Příloha č. 1 dodatku č. 8 smlouvy o dílo uzavřené dne 27.03.2018

*Příloha č. 23 - Změnový list číslo 112 až 165*

<b>Stavba:</b>	Oblastní nemocnice Náchod - I. etapa modernizace a dostavby		
<b>Objekt:</b>	NA15 - SO400 SLP - elektronické komunikace		
<b>Předkládá:</b>	Společnost GEOSAN - BAK - NEMOCNICE NÁCHOD	<b>Datum:</b>	11.08.2020

**K.01.034**  
**VÝŠETŘOVNA SKIAGRAF**  
 A: 33,91 m<sup>2</sup>

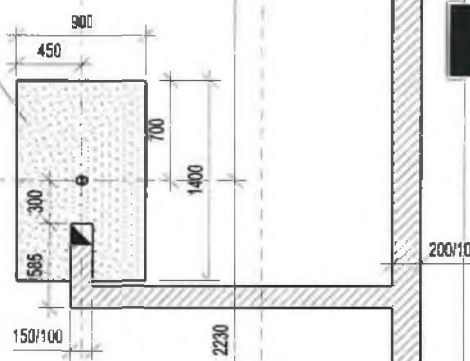
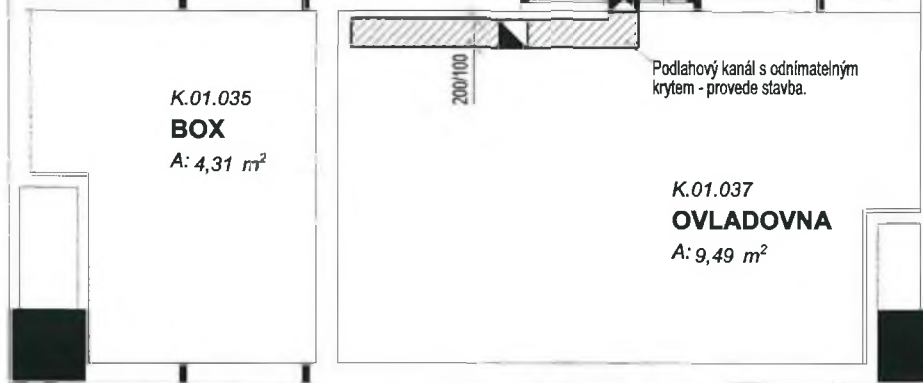
Betonová plocha o tloušťce min. 160 mm provedena v naprosto rovinně v úrovni okolní čisté podlahy. Beton. deska bude určena pro kotvení pacientského stolu RTG kompletu. Kvalita betonu min. C20/25. Zajistí dodavatel stavby. Hmotnost pacient. stolu cca 500 kg.

# JÍDELNA

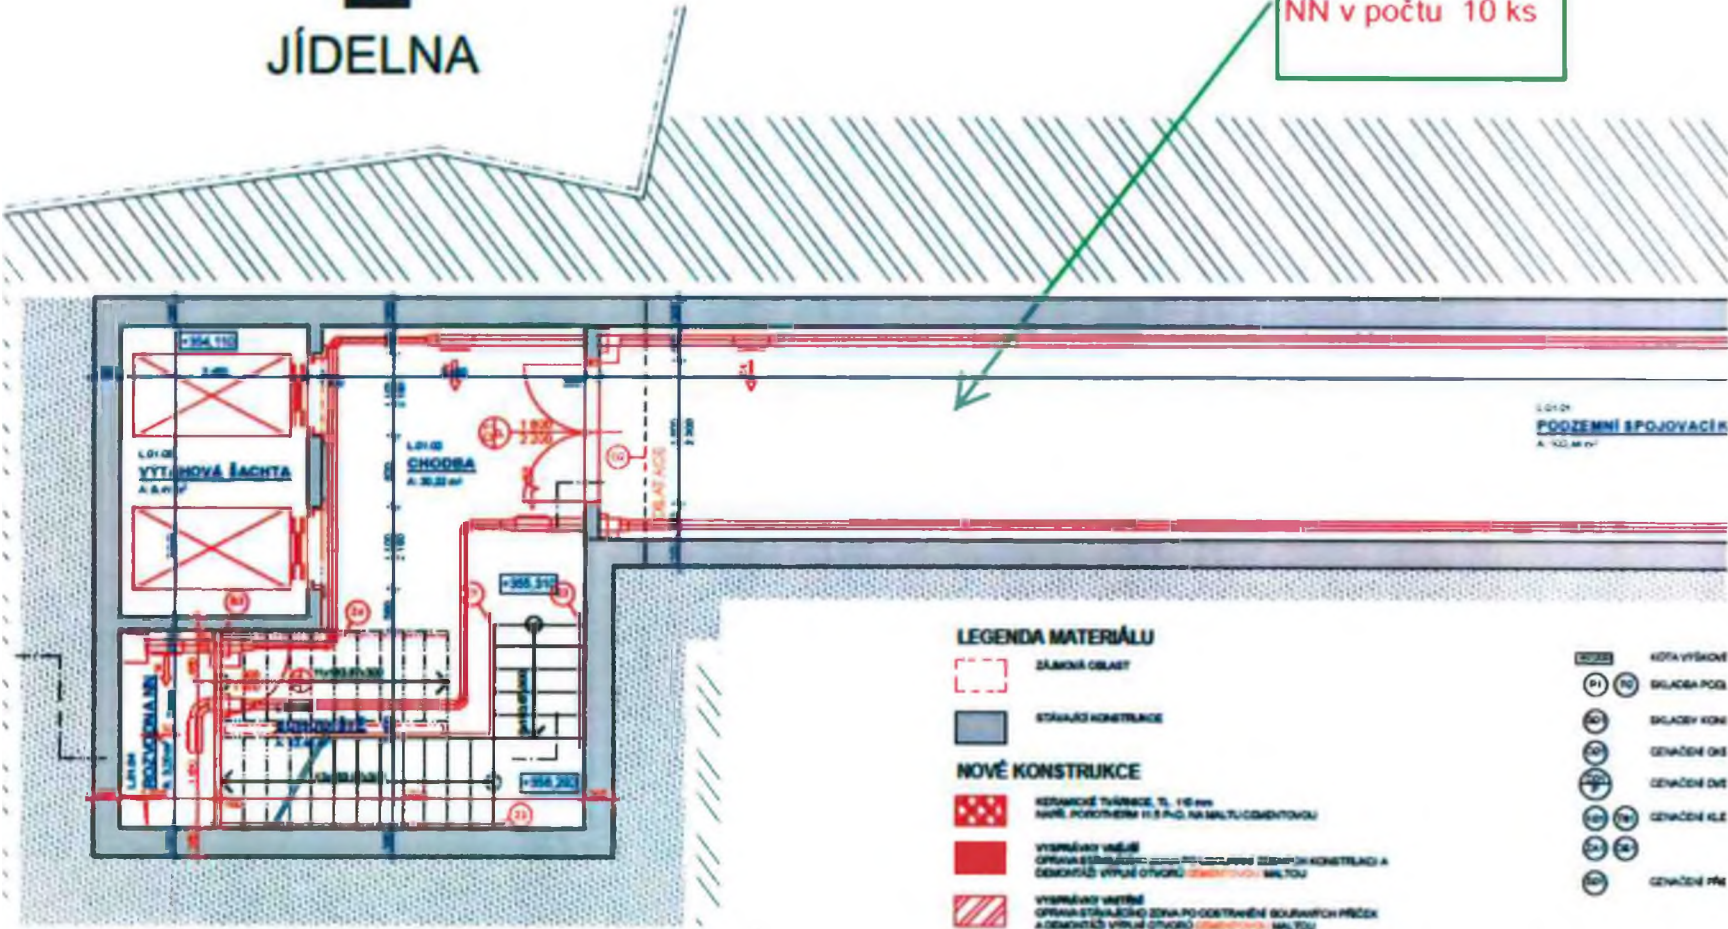
Doplnění zásuvek  
NN v počtu 10 ks
